Objet : Carrière de Largillay sur milieu naturel, commune de Largillay-Marsonnay, présenté par SAS CARRIERES DE LARGILLAY

Suite à l'examen du dossier de demande *autorisation de création de carrière* que vous m'avez transmis pour avis le 30 janvier 2024, je vous fais part de mes observations.

- Ecoulements de surface amont et sur la parcelle et zone de mouillère :

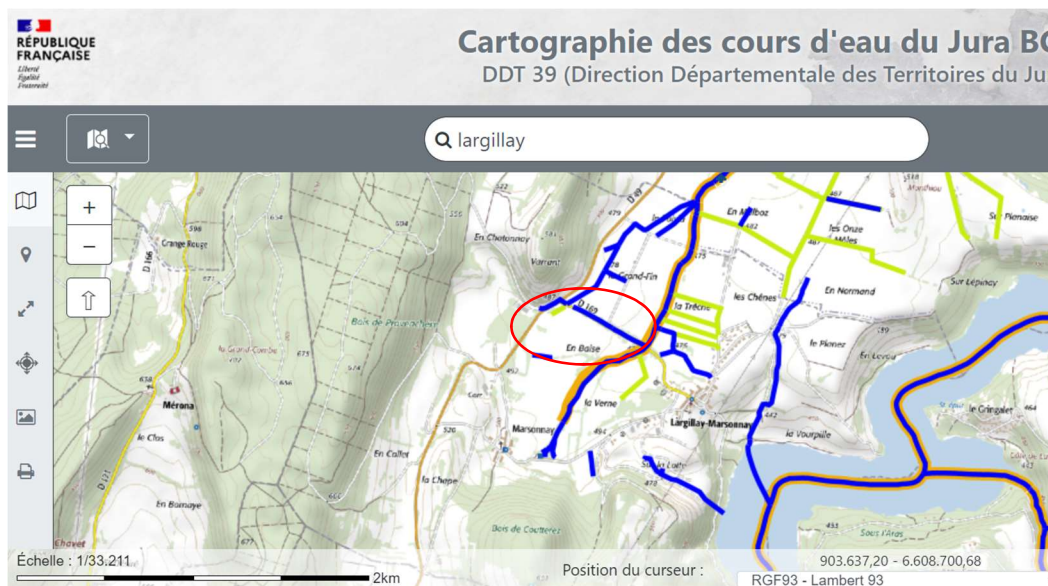
Il manque un diagnostic zone humide et une étude des écoulements superficiels alors que le prolongement topographique de la zone est déjà cartographié comme un boisement humide. Nos observations de terrain montrent également des zones avec des écoulements superficiels et des « mouillères ».

- Zone humide en aval immédiat alimentée par les écoulements en provenance de la zone de la future carrière
